Onderwerp: [Ext.] afspraken overleg waterschap afdeling wegen 17-3-26

Opdrachtgever:	Project: Waardse Velden te Hardinxveld te Giessendam		
	Onderdeel: Werkzaamheden		Tekening nr. : 2026-0151.1v2
 Onderdeel van AW Groep		Datum: 12-02-2026	
	Gecontroleerd: 	Datum: 12-02-2026	Revisie : nvt
			Project nr. : nvt
	Status: Gereed	Schaal: nvt	Ref. nr. : nvt
			Formaat : A3

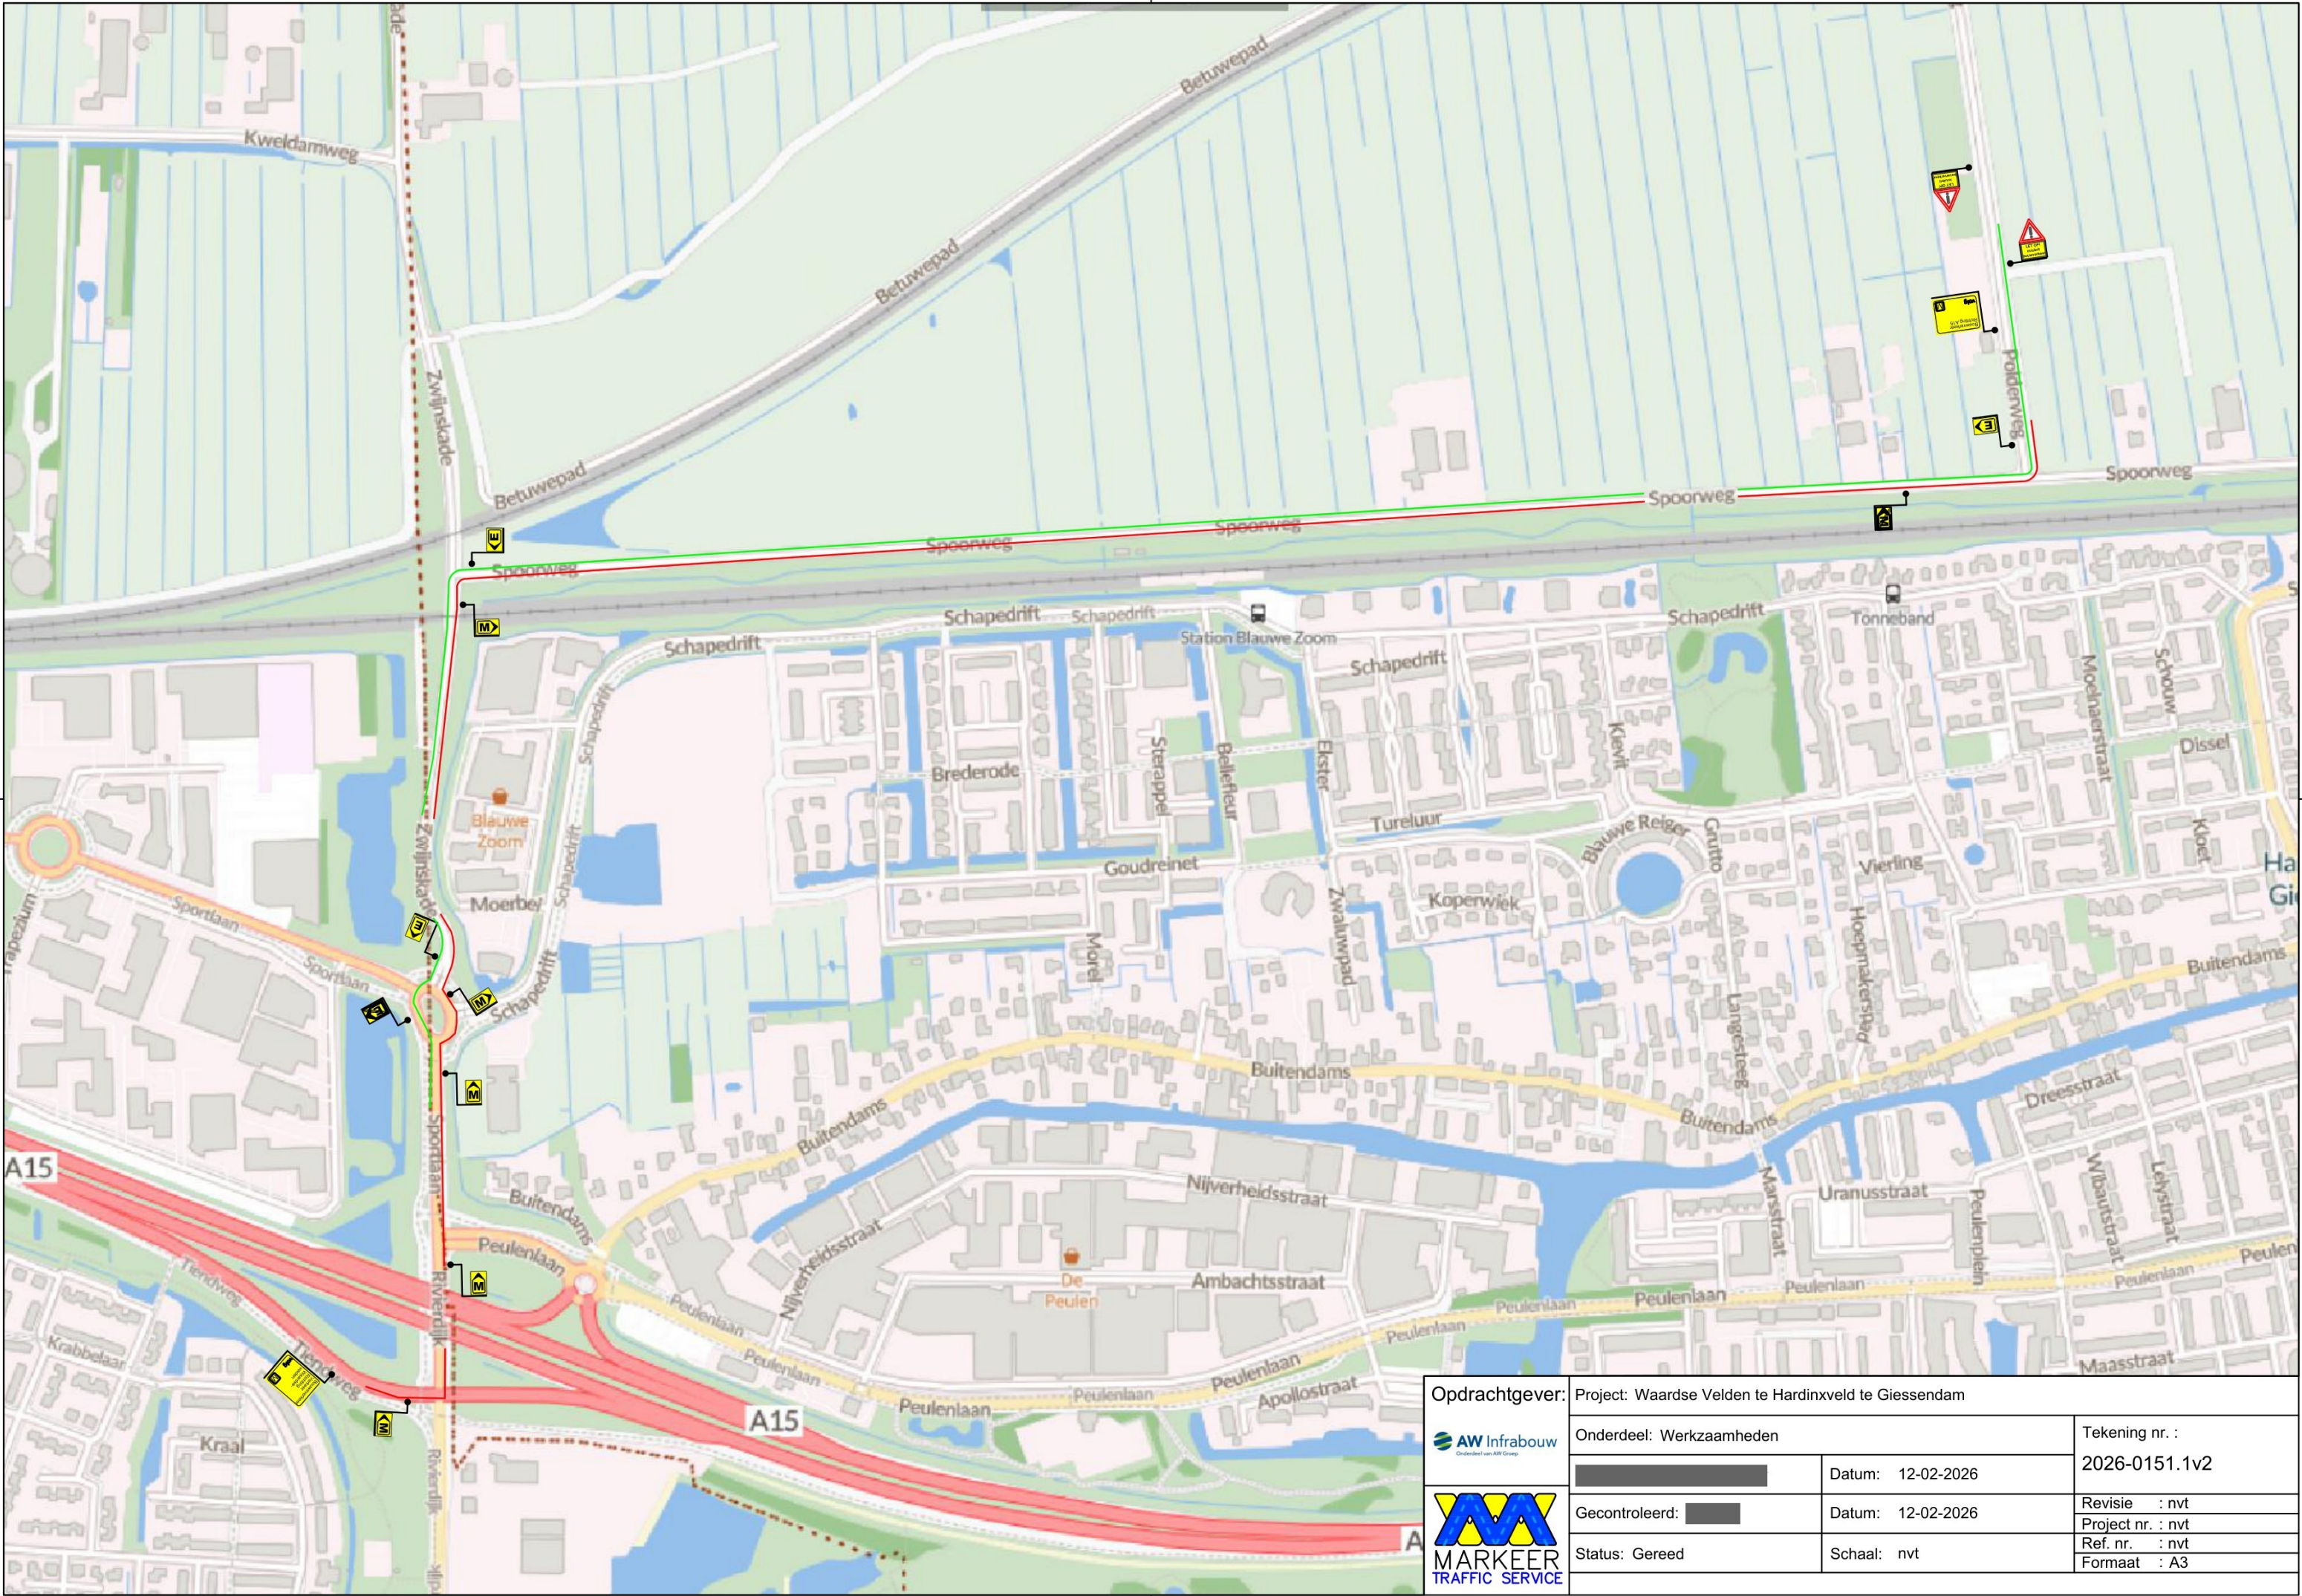
1. Aangebrachte verbreding en passeerstroken zijn nagelopen. Hierbij zijn de volgende opleverpunten gemaakt.
 - a. Sleuven tussen asfalt en platen op de Polderweg inwateren met zand. Schildjes aan de zijkant van de platen aanbrengen.
 - b. De 4 passeer stroken op de Spoorlaan dienen met een schuine plaat te beginnen. Er moeten schildjes rondom de passeerstroken worden aangebracht.
 - c. Palen met bord L14 + tekstbord moeten worden geleverd en geplaatst.
 - d. Overige bebording die benodigd was voor het aanbrengen van de maatregelen dienen opgeschoond te worden.
2. Bouwroute bebording conform bijgaande tekening.
3. AW infrabouw krijgt uiterlijk woensdag aanstaande te horen of de passeerstroken en verbreding in gebruik genomen mogen worden.
4. Instandhouden van de passeerstroken en verbreding is verplichting van de aannemer.
